Wel of geen brandmeldinstallatie in stallingsgarage

Advies 1902

Trefwoorden: Bouwbesluit 2012, overige gebruiksfunctie, gelijkwaardigheid, nieuwbouw, compartimentering, brandmeldinstallatie (BMI), parkeren
Datum: 26 maart 2019
Status: Definitief

Figuur 1 begane grond waarin stallingsgarage incl. de buitenbergingen zijn weergegeven in kleur. T.p.v. de scheiding van de twee kleurvlakken is een brandscherm beoogd. Zowel vanuit het linker- als het rechterdeel van de stallingsgarage/bergingencompartment kan in twee richtingen gevlucht worden.

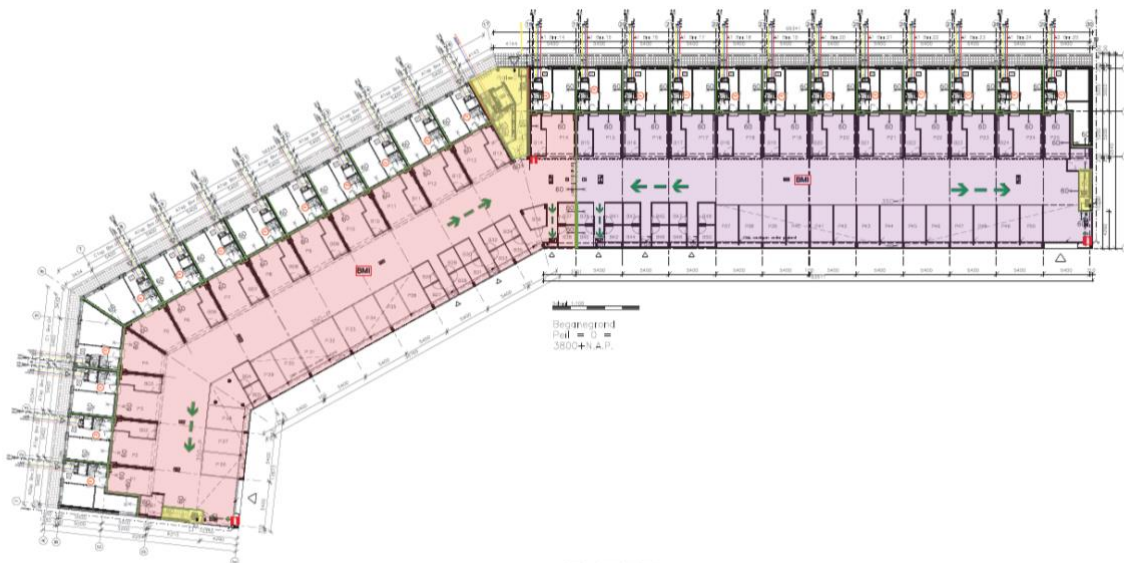
De gemeente is van mening dat de gehele stallingsgarage als één stallingsgarage met een gebruiksoppervlakte van meer dan 1.000 m² moet worden beoordeeld. Daarom is volgens Bouwbesluit artikel 6.20 eerste lid een BMI vereist met volledige bewaking. Deze hoeft niet gecertificeerd te zijn.

De aanvrager is van mening dat er twee naast elkaar gelegen gebruiksfuncties van dezelfde soort zijn die elk kleiner zijn dan 1.000 m², waardoor geen BMI is vereist. Bovendien is de aanvrager van mening dat als de stallingsgarage als één groot brandcompartiment wordt beschouwd, er een gelijkwaardige veiligheid is als beoogd met een stallingsgarage kleiner dan 1.000 m², omdat de vluchtmogelijkheden ten minste net zo veilig zijn als bij twee aan elkaar grenzende gebruiksfuncties.

- De twee gedeelten van de parkeergarage kunnen met een gesloten brandwerend rolscherm bij brand afzonderlijk functioneren: beide gedeelten hebben twee onafhankelijke vluchtroutes met een maximale gecorrigeerde loopafstand die niet groter is dan 60 m en een volgens de aanvrager aangegeven bezetting van 1 persoon per 30 m².

- Vanwege de ruimtelijke opzet (langwerpig, met overzicht door één rijweg en parkeren aan weerszijden) en de onderverdeling in twee brandcompartimenten, biedt de parkeergarage naar het oordeel van de commissie een zelfde mate van brandveiligheid, en in het bijzonder van de mogelijkheid tot veilig vluchten bij brand, als de met de prestatie-eis beoogde afzonderlijke gebruiksfuncties. Daarbij speelt mee dat bij brand veel rook door de relatief ondiepe parkeergarage gemakkelijk op natuurlijke wijze via het open hekwerk wordt afgevoerd. Het beoogde veiligheidsniveau kan daardoor in dit geval ook zonder BMI worden bereikt.

Naar de mening van de adviescommissie maken in dit geval de indieningsbescheiden aannemelijk dat de als parkeergarage aangemerkte delen van het gebouw tezamen een gebruikseenheid vormen.

Ja, de adviescommissie deelt deze mening.

Indien de aanvrager onderbouwt dat het twee afzonderlijke gebruiksfuncties betreft, volgt uit artikel 6.20 eerste lid dat een BMI niet vereist is.

Het antwoord op de tweede adviesvraag laat onverlet dat een brandscheiding tussen de twee brandcompartimenten noodzakelijk blijft uit oogpunt van het beperken van de uitbreiding van brand. Met het voorgestelde brandwerende rolscherm kan naar de mening van de adviescommissie, in dit geval, worden voldaan aan artikel 2.83 eerste lid (omvang brandcompartiment $\leq 1.000 \text{ m}^2$).
